დამკვეთი	ქართლოს ყორანაშვილი
მისამართი	ცაგარელის ქ. №35
პროექტის სახელი	
მრავალბინიანი საცხოვრებელი სახლი

META Studio

I სართული (0.00)

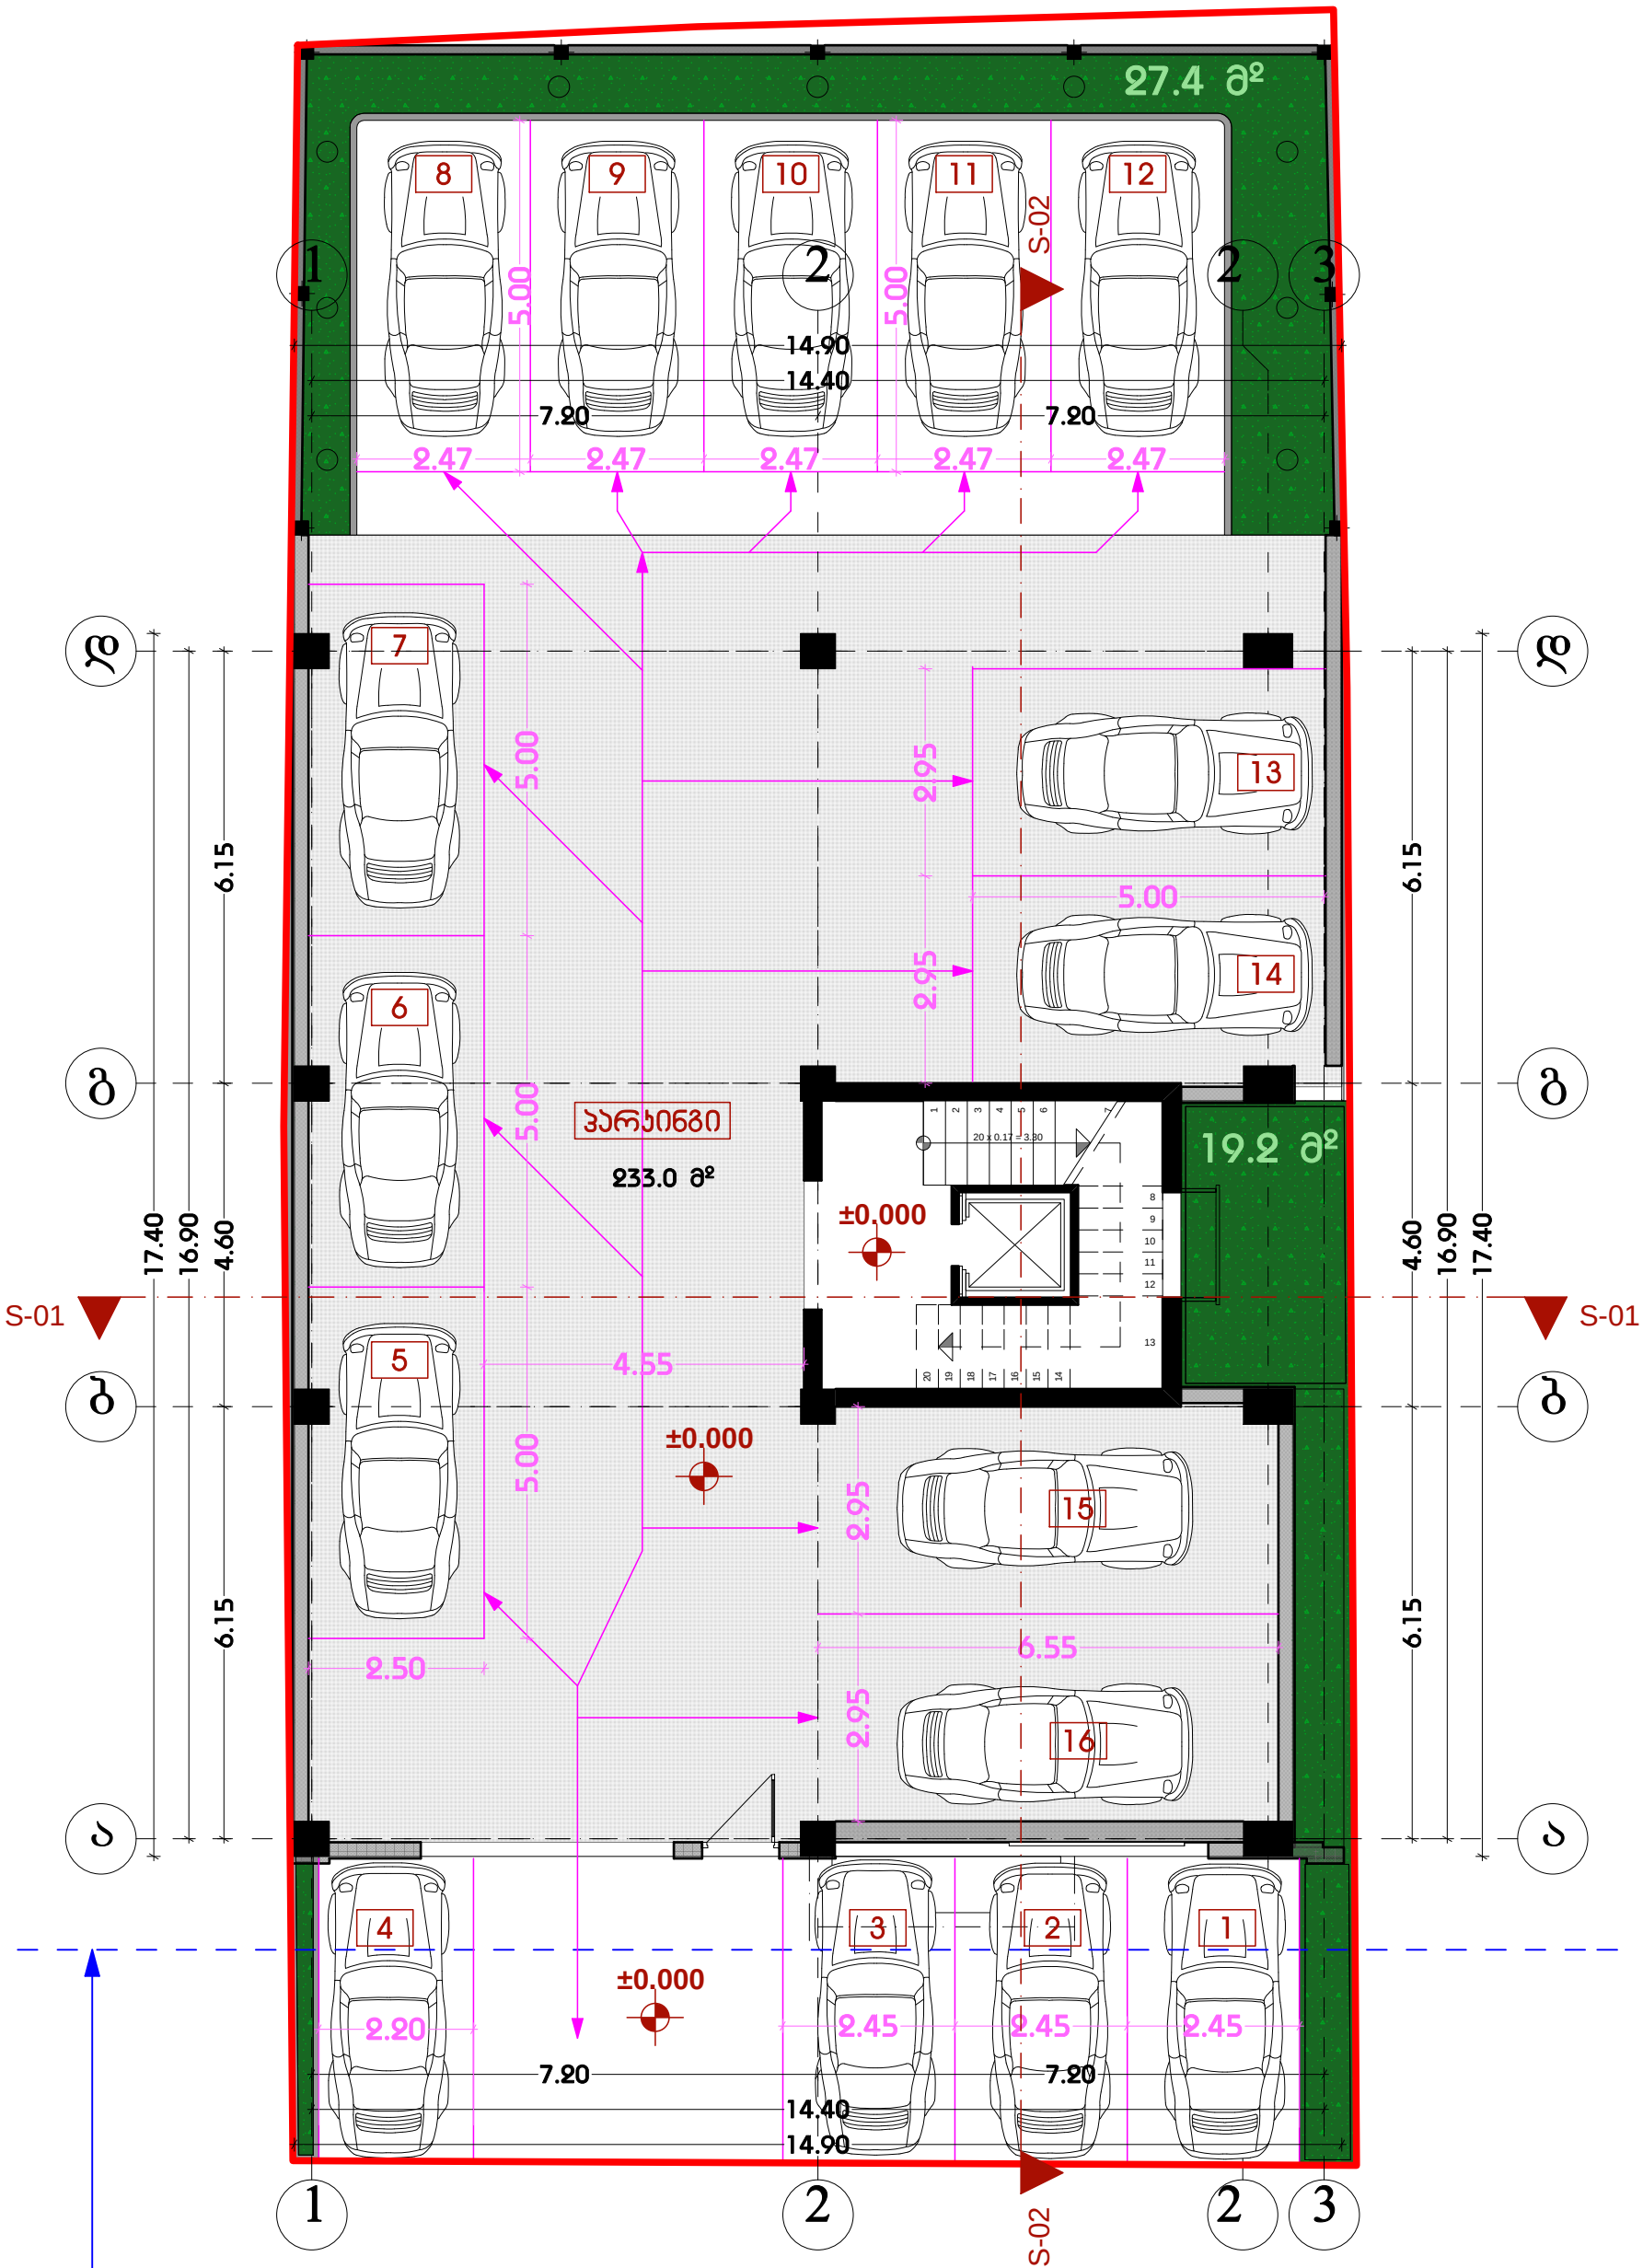
1. **შენობა-ნაგებობის ყველა სართულისა და სახურავის გეგმები, მასშტაბი 1:100. -> .გეგმების pdf ფაილი.**:
პროექტით გასათვალისწინებელია პანდუსი შშმ პირთა ლიფტამდე თავისუფალი გადაადგილებისათვის, გაითვალისწინეთ შშმპ-თათვის განკუთვნილი პანდუსის დახრა არ უნდა აღემატებოდეს 6%-ს, სამანქანო ღია პანდუსი 14%-ს, ხოლო დახურული 18%-ს პროექტირებით „1-3“ და „ა-ა“ ღერძების მიმართ გათვალისწინებული პარკირების ადგილები სცდება საკადასტრო საზღვარს, საჭიროა აღნიშნული მოაქციოთ საკადასტრო საზღვრებში. სახანძრო უსაფრთხოების ნორმებიდან გამომდინარე ავტოსადგომის სართულზე საჭიროა კიბის უჯრედები და ლიფტები დანარჩენი სივრცისგან გამოყოთ ტამბურით. წარმოდგენილი პროექტით არ არის უზრუნველყოფილი ავტომობილების თითოეულ სადგომამდე თავისუფალი გადაადგილება და პარკირება, დაიტანეთ მოძრაობის სქემა შესვლა-გამოსვლის ჩვენებით, სავალი ნაწილის და პარკინგის გაბარიტების მითითებით.

შესწორებულია ტექნიკური ხარვეზი (ნიშნულების სხვაობა) შესაბამისად არ არის საჭიროება გათვალისწინებული იყოს პანდუსი შშმ პირთათვის.

ასევე გასწორებულია 1-3 და ა-ა ღერძების მიმართ პარკირების ადგილები რომლებიც მოექცა საკადასტრო საზღვრებში.

დაკორექტირდა სახანძრო უსაფრთხოების ნორმებიდან გამომდინარე ავტოსადგომი რომელიც ორი მხრიდან გახდა გამჭოლი შესაბამისად სართულზე არ არის საჭირო კიბის უჯრედი და ლიფტი დანარჩენი სივრცისგან გამოვყოთ ტამბურით, ვინაიდან ავტო სადგომი არ არის დახურულს სივრცეში, კეძოდ 3-1 და დ-დ ღერძების მიმართ მთლიანად და ასევე 1-3 და ა-ა ღერძების მიმართ ნაწილობრივ სივრცე არის გახსნილი.

უზრუნველყოფილია ავტომობილების თითოეულ სადგომამდე თავისუფალი გადაადგილება და პარკირება, დატანილია მოძრაობის სქემა შესვლა გამოსვლის ჩვენებით, მითითებულია სავალი ნაწილის და პარკირების გაბარიტები.
